Reykjavík, 24. júlí 2025
USK25060310

Írabakki 2-16 – Fyrirspurn til skipulagsfulltrúa

Skjaskot af fyrirspurnaruppdrætti
Kanon arkitekta sem sýnir
fyrirhugaða staðsetningu djúpgáma

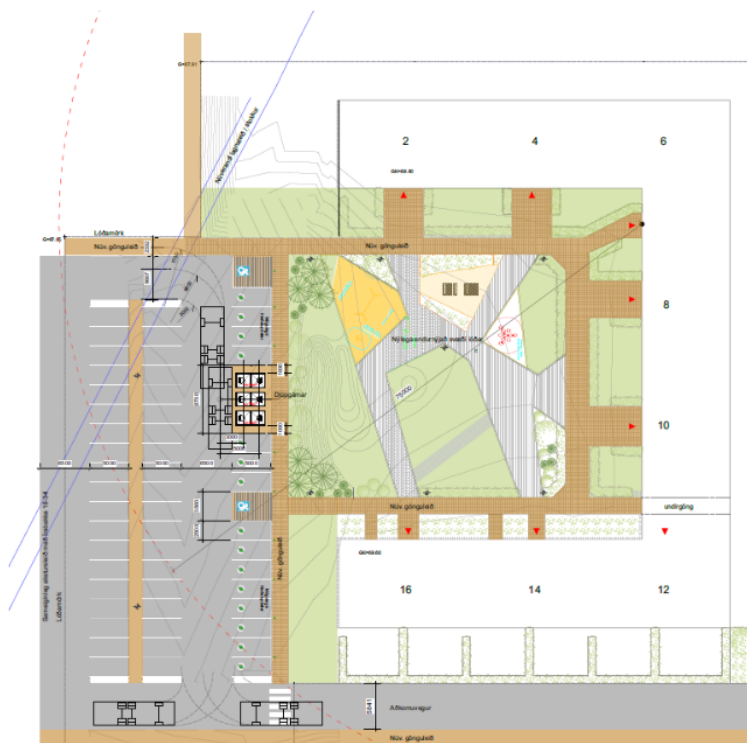
Óskað er eftir afstöðu skipulagsfulltrúa á staðsetningu og fyrirkomulagi djúpgáma á lóðinni við Írabakka 2-16. Húsið er í eigu Félagsbústaða. Fyrirspurninni fylgja uppdrættir og greinargerð þar sem fram kemur að gert er ráð fyrir að koma djúpgámum fyrir á núverandi bílastæði og fækka þannig bílastæðum um þrjú.

Í skilmálum hverfisSKIPULAGS kemur fram að heimilt sé að koma fyrir djúpgámum á lóðum fjölbýlishúsa en fylgja þurfi hönnunarviðmiðum Reykjavíkurborgar um úrgangslausnir við íbúðarhúsnæði. Fyrirhuguð staðsetning djúpgáma er innan takmarkaðs byggingarreits lóðarinnar og á svæðinu virðast ekki vera lagnir sem hindra að komið sé fyrir djúpgámum. Því eru ekki gerðar skipulagslegar athugasemdir við erindið.

Djúpgámar skulu vera niðurgrafnir og úr stáli, þ.e. allur sorpgeymirinn skal vera neðanjarðar, sbr. hönnunarviðmið um úrgangslaunir. Ekki verða samþykktir hálfniðurgrafnir gámar úr plasti og þeir verða ekki tæmdir. Engir gámar mega vera tvískiptir. Mikilvægt er við kaup gáma að huga að bæði þægindum notenda og öryggi þeirra, þ.e. að ekki sé opið beint niður í sorpgeyminn. Gámarnir þurfa að vera aðgangsstýrðir þannig að aðgengi sé eingöngu fyrir notendur gámana. Sé notast við hefðbundna lykila „Assa“ eða sambærilegt þarf hún að vera nothæf fyrir lyklakerfi sorphirðu Reykjavíkurborgar.

Uppdrættir sýna aðkomu sorphirðubíla sbr. gr. 5.3.2.2. í skipulagsreglugerð. Gera þarf grein fyrir gönguleið og göngufjarlægð notenda gámana, þ.e. sýna málsetta gönguleið úr inngöngum húsa. Hugsa þarf sérstaklega að og sýna fram á að aðgengi fyrir alla sé tryggt. Hér þarf einnig að huga að ofanvatni, þ.e. að ofanvatn af plani geti ekki borist ofan í gámana. Ef gámarnir fyllast af vatni er tæming og hreinsun þeirra á ábyrgð eiganda gámana.

Passa þarf að engar hindranir séu innan fjarlægðarmarka fyrir losun gámana, ljósastaurar, trjákrónur eða þess háttar, sjá hönnunarviðmið um úrgangslausnir.

Staðsetningin liggur milli bílastæða og er fjarlægð frá gám í bílastæði 1 m. Í hönnunarviðmiðum er talað um öryggisfjarlægð 2 m frá ystu brún gámsins. Mikilvægt er að tryggja að bílar leggi ekki upp við gámana því þá er a) einfaldlega ekki hægt að ná þeim upp og b) ef bílar standa of þétt upp við er ekki alltaf hægt að tæma vegna hættu á að gámurinn lendi í bílnum. Því er lagt til að öryggissvæðið sé haft 2 m og settir pollar beggja vegna til að tryggja að ekki sé lagt of þétt upp að gámum. Væntanlega þarf að hnika gámunum eitthvað og taka eitt bílastæði í viðbót.

- Jákvætt er tekið í erindið.
- Uppfæra þarf gögn í samræmi við ábendingar/athugasemdir skrifstofu umhverfisgæða og sækja að því loknu um byggingarleyfi.
